NOTA

‘Review aanvullend onderzoek NAM ROW-2’ – registratienummer INK014913
Subsurface Scenarios for ROW-2 Casing Shear – Report EP20211120430

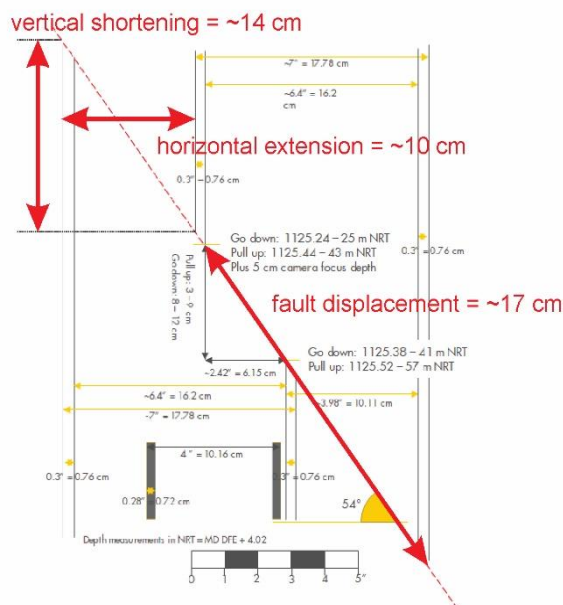
De enige directe waarneming (cf. §3.1) is de **breuk in de buitenbuis** (*casing shear*). Nieuw in dit rapport is de informatie over de hoek van de breuk. Deze wordt geschat tussen 29° en 66° ; een **hoek van 54°** wordt als meest waarschijnlijk aangenomen. Daarnaast leren we in dit rapport dat de hellingshoek van de gesteentelagen ter hoogte van de injectieput ROW-2 ongeveer 22° is, dus niet horizontaal. Terwijl we nu een zicht krijgen op de helling van de breuk in de buitenbuis, blijft de hellingsrichting, en dus de volledige oriëntatie, van de breuk een grote onbekende.

Beschouwen we nu de breuk in de buitenbuis zuiver vanuit een geometrisch standpunt (zie bijgevoegde figuur 3.7 (p. 19) met enkele persoonlijke aanvullingen), dan kunnen we vaststellen dat dit een **afschuivingsbreuk** (*normal fault*) is. De breukverplaatsing (*fault displacement*) is ongeveer 17 cm; er treedt ter hoogte van de breuk een verticale verkorting (*vertical shortening*) op van ongeveer 14 cm en een horizontale verlenging (*horizontal extension*) van ongeveer 10 cm. Elk van deze verplaatsingen dient een verklaring te krijgen.
